**Overview:** Production error in version 1.0 harnesses; The immobilizer wire (orange/black) is in pin position #4 instead of pin position #5. Although an effort to correct the issue was made, some quantity of harnesses did get shipped before the issue was spotted. We are advising to inspect the harness BLADE connector before attempting to install harness or program the module. This issue is not known to affect the version 2 harnesses, which require no modification.

**MODIFICACIÓN REQUERIDA PARA APLICACIONES A/T, SÓLO CON ARNÉS v 1.0**

## FTI-STP1: Notas de instalación y configuración

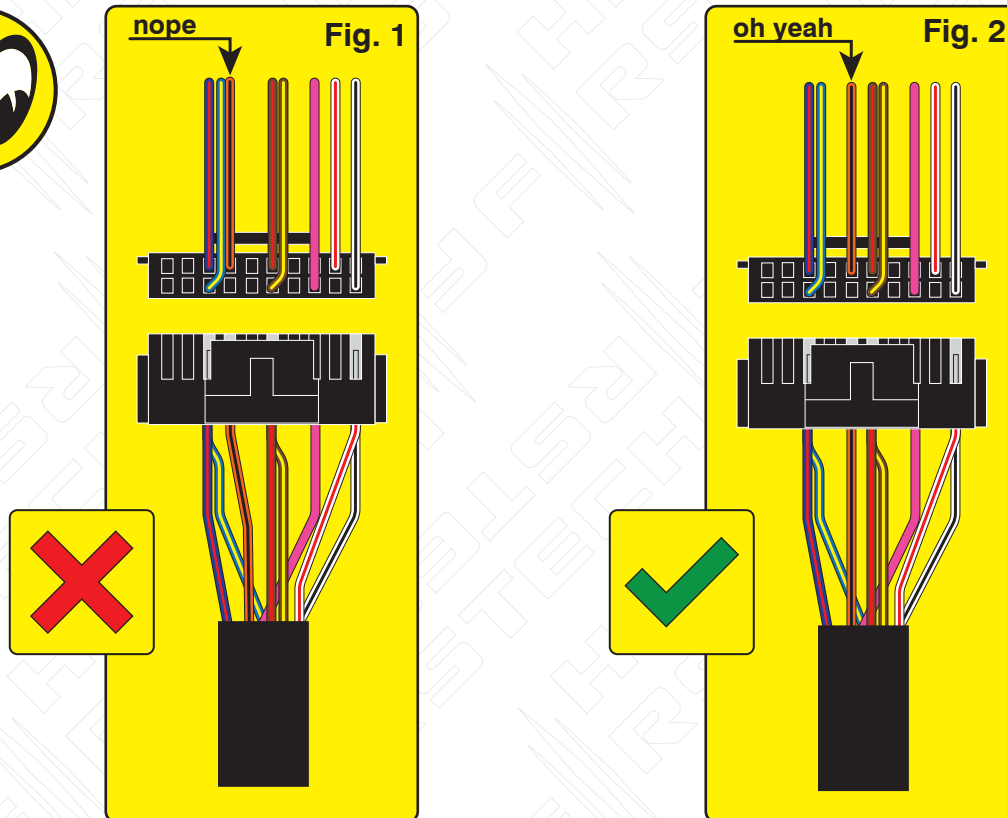
**Issue:** Module fails to program correctly to vehicle, does not allow the vehicle to be remote started.

**Correction:** Step 1.) Locate the orange/black wire and confirm whether it is positioned as illustrated in Fig. 1 or Fig. 2. If the wire is as illustrated in Fig.1, proceed with Step 2 through 5 and complete the repair procedure outlined, if the wire is as illustrated in Fig. 2, correction is not necessary, proceed with harness installation and module programming.

**Step 2.)** Using a pick, lightly depress the catch that secures the terminal in the housing then remove the wire and terminal from the housing.

**Step 3.)** Using a fine tip razor or utility knife, insert the blade beneath the terminal catch and raise it slightly, so that it can be reused to secure the terminal when reinserted into the BLADE connector housing.

**Step 4.)** Refer to Fig. 2 for correct position of the orange/black wire (next to brown/red) then reinsert the terminal, pressing lightly until the catch 'snaps' into place, securing the terminal in the connector housing.

**Step 5.)** The repair is complete, proceed with installation and programming.

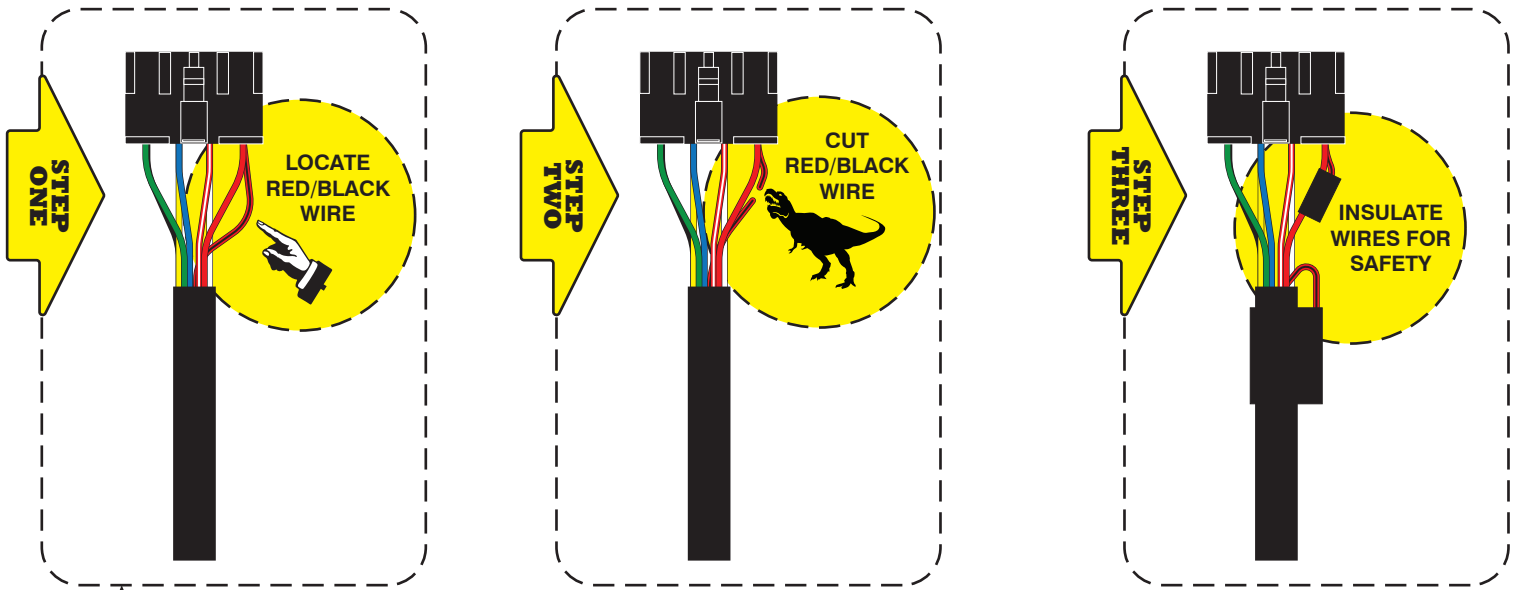
**Descripción general:** Las primeras versiones del arnés FTI-STP1 requieren modificaciones para aplicaciones de transmisión automática (AT), algunas del producto se pudo modificar antes del lanzamiento, pero una pequeña cantidad se lanzó sin modificaciones.

**Problema:** El arnés en T FTI-STP1 ha sido diseñado para ser compatible con A/T (transmisión automática) y M/T (manual), pero debido a un descuido en las primeras ejecuciones de producción, la selección se estableció por defecto en el modo M/T.

El uso de un arnés configurado para una aplicación M/T, en un vehículo equipado con A/T, podría provocar daños en el módulo del vehículo, se recomienda que el arnés vuelva al modo A/T antes de la instalación en vehículos equipados con transmisión automática.

**Corrección:** Localice el cable rojo/negro (+ embrague) proporcionado en el conector CN1 del conjunto del arnés principal. Corte el cable rojo/negro, ya sea al ras del conector CN1 o dejando suficiente cable expuesto para que pueda aislar y asegure los extremos del cable que quedan después del corte. Aísle cada uno de los extremos restantes del cable rojo/negro y asegúrelos para evitar cualquier posibilidad de cortocircuito. Si el cable rojo/negro ya ha sido desconectado, ninguna modificación adicional se requiere para aplicaciones A/T

**NO SE REQUIERE MODIFICACIÓN CUANDO SE UTILIZA FTI-STP1 (v 1.0) ARNÉS EN APLICACIONES M/T, O CUANDO UTILICE EL ARNÉS FTI-STP1 (v 2.0)**

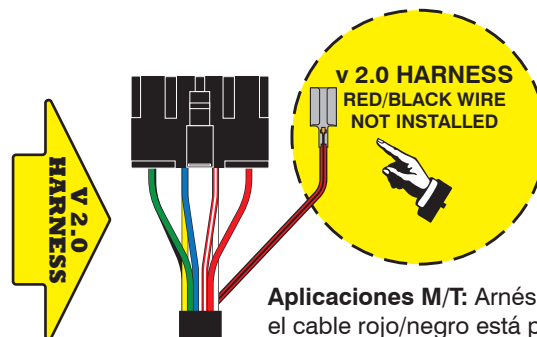
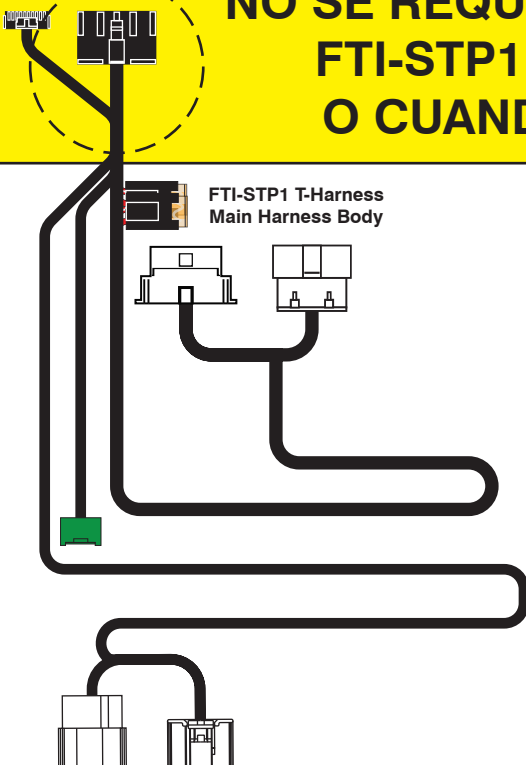
**Aplicaciones M/T:** Arnés versión 2.0, el cable rojo/negro está pegado al arnés principal cuando se envía, y debe instalarse en el CN1 conector cuando está instalado.

**Aplicaciones A/T:** Deje el cable rojo/negro pegado al arnés, no es necesario para aplicaciones A/T
